Mission régionale d'autorité environnementale
OCCITANIE

**Avis sur le projet de renouvellement et d'extension de
l'exploitation d'une carrière à ciel ouvert de calcaires sur les
communes d'Aurignac et d'Alan aux lieux-dits :
« Sauterne », « Clot de Barbo » et « Coustelat »
et sur l'autorisation d'exploiter une installation de traitement et
de transit de matériaux**

N°MRAe : 2024APO82

Avis émis le 10/07/2024

Figure 2. coupes théoriques présentant la pente générale des fronts en cours d'exploitation (à gauche) et en fin d'exploitation (à droite)

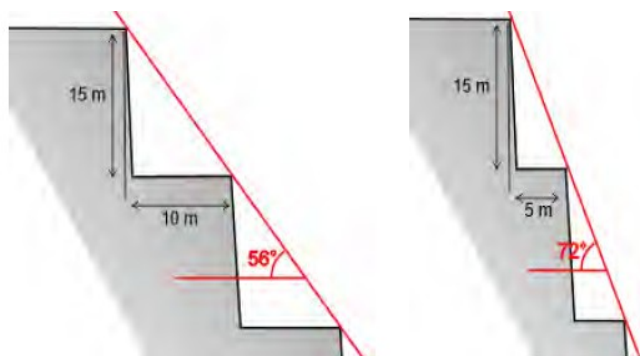
Dans la partie sud du site, l'extraction s'enfoncera jusqu'à la cote 390 NGF. Les eaux souterraines dans ce secteur se trouvent à une cote variant de 389 à 396 m NGF selon les saisons⁵. Le carreau final se trouvera noyé sous 6 m d'eau au maximum, selon les saisons. Cette partie inférieure du site sera donc extraite en deux fronts successifs en créant un carreau intermédiaire à 398 m environ, soit 7 m plus bas par rapport au carreau précédent (cote 405). Ce carreau 398 restera donc hors d'eau.

La partie inférieure du gisement, entre les cotes 398 et 390 NGF, sera ensuite extraite pour partie en eau. Il ne sera pas réalisé de pompage pour rabattement de nappe lors de l'exploitation de cette partie noyée du massif calcaire.

Il est proposé une extraction à la pelleteuse sous 6 mètres d'eau maximum selon les saisons de la partie inférieure du gisement de calcaires lithographiques, entre les cotes 398 et 390 m NG, à partir d'un carreau intermédiaire hors d'eau, après tirs de mine. Ce mode d'exploitation, inhabituel en roches massives, peut s'avérer délicat à plusieurs points de vue, qui ne sont pas développés dans l'étude d'impact :

Par ailleurs, la MRAe considère que l'étude technique n'est pas suffisamment argumentée pour valider les conclusions sur les impacts quantitatifs. L'argument que la partie noyée du massif calcaire et dolomitique sous-jacent ne sera recoupée par les remblais que sur une faible épaisseur, pour un aquifère d'une épaisseur estimée à 130 m n'est qu'un élément à prendre en compte. Il ne suffit pas pour conclure ou pas à une modification des conditions de circulation des écoulements souterrains dans l'emprise et aux abords des terrains. D'autre part, du fait de la moindre perméabilité des remblais déposés dans la fosse d'extraction, il conviendrait d'évaluer avec précision le risque de remontée des eaux à l'aval.

Compte tenu des incertitudes relatives aux impacts sur la ressource en eau, et afin de minimiser les impacts sur les eaux souterraines, la MRAe recommande d'arrêter l'extraction des matériaux à la cote 398 m NGF (extraction hors d'eau).
